第17回旧RD最終処分場問題連絡協議会

工事の施工方法について

平成28年9月5日

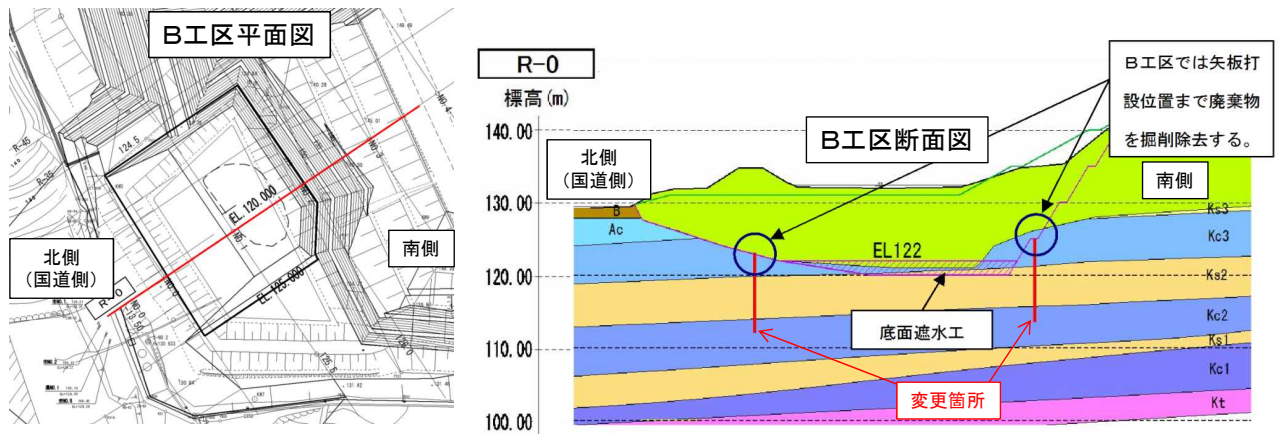
1. 鉛直遮水工 (TRD) 端部の施工位置の変更について

- ・平成26年度に鉛直遮水工 (TRD) 端部の折れ位置で試掘およびボーリング調査を行ったところ、廃棄物層が想定よりも深く存在することが確認され、TRDの施工が困難であったため工事を中断していた。
- ・今回、約10m西側の位置で試掘を行ったところ、廃棄物は確認されなかった。
- ・今後、今回の試掘箇所下部に廃棄物が存在しないことをボーリング調査で確認したうえで、鉛直遮水工 (TRD) の端部を図中の (変更) 位置まで延伸する計画である。

2. B工区止水矢板工の工法変更について

- ・1.で記載した通り、B工区に近接する鉛直遮水工を再開する見込みとなった。
- ・B工区については、掘削時に鋼矢板で止水を行う計画であったが、当工区は矢板打設位置まで廃棄物土を掘削除去する計画であるため、TRD工法での施工が可能である。
- ・そこで鉛直遮水工の施工機械を転用して施工を行うことで工期短縮などが可能となるため、TRD工法に施工方法を変更する。
- ・万一、TRD工法での施工が困難な場合には、当初通り、止水矢板工を行う。
